Q&A informatieavond Heemtuinen 28 maart 2022

4.21 Nieuwe situatie doorsnede Tuinzicht & Blok 3

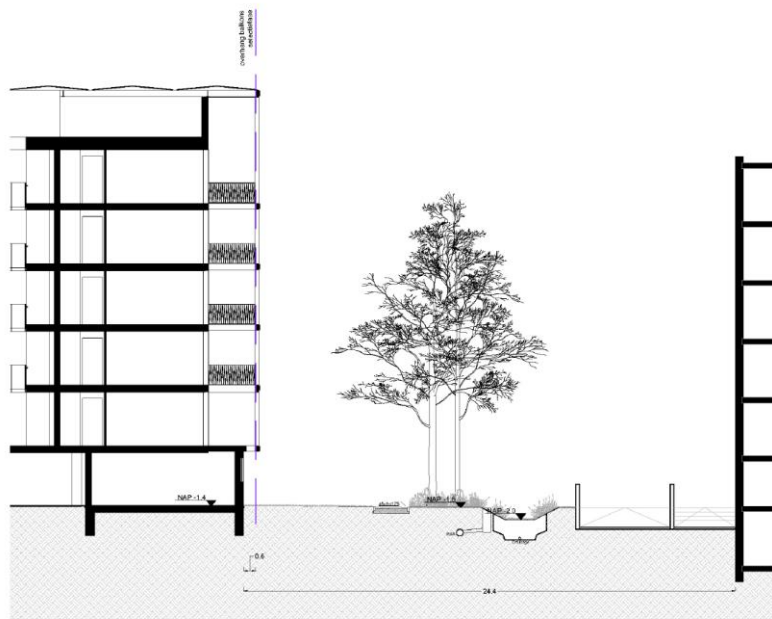
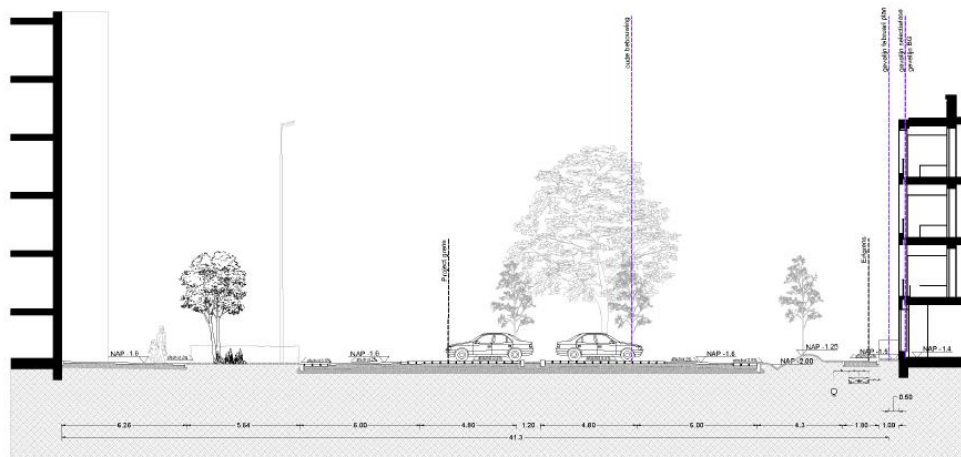
1. Komt het nieuwe gebouw dicht bij het appartementencomplex van Tuinzicht?

Het nieuwe appartementen gebouw (blok C) komt op circa 24 meter. Zie afbeelding rechts Tuinzicht, links het nieuwe appartementen gebouw.

Het gemengde bouwblok (Blok A) komt op circa 41 meter afstand. Zie afbeelding rechts nieuwbouw, links Tuinzicht.

3.23 Verlichtingsplan - duurzaam ecologisch voorstel

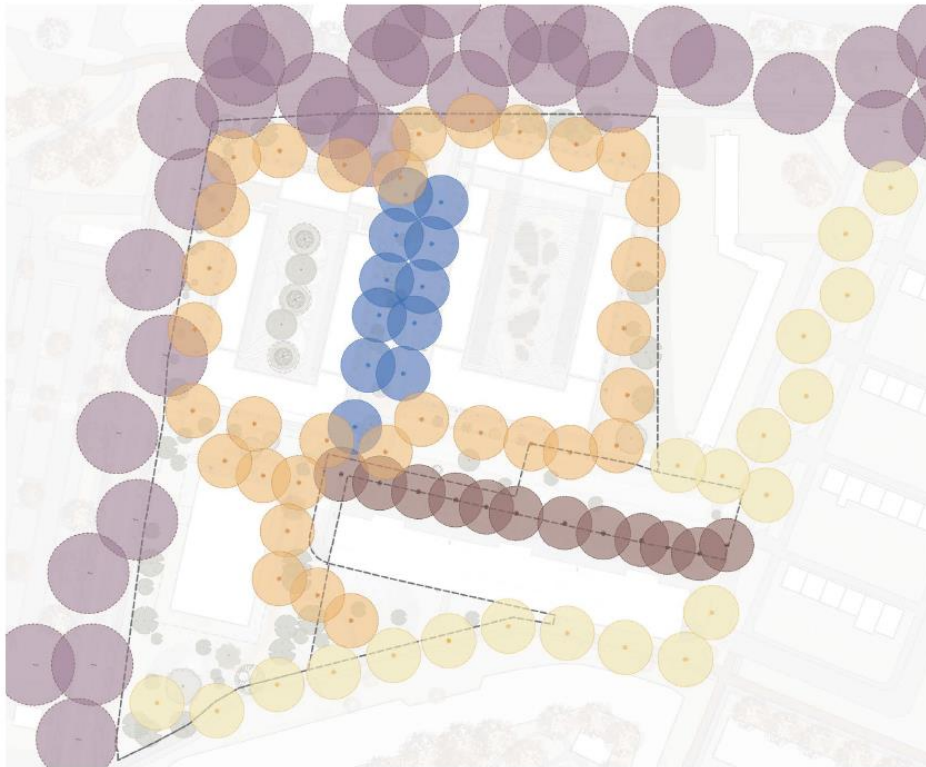
2. Hoe ziet het verlichtingsplan voor Tuinzicht eruit?

Het verlichtingsplan is een voorstel, wordt nog nader afgestemd met de gemeente.

4.9 Technische doorsnede Blok 1 & Jacoba van Beierenflat

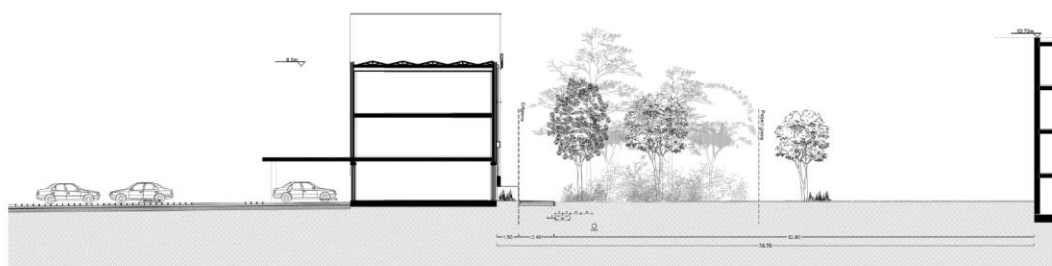
13. Hoe verhouden de nieuwe woningen zich tot de erfgrans van de Jacoba van Beierenstraat?

Deze afstand bedraagt circa 36 meter. Zie afbeelding.
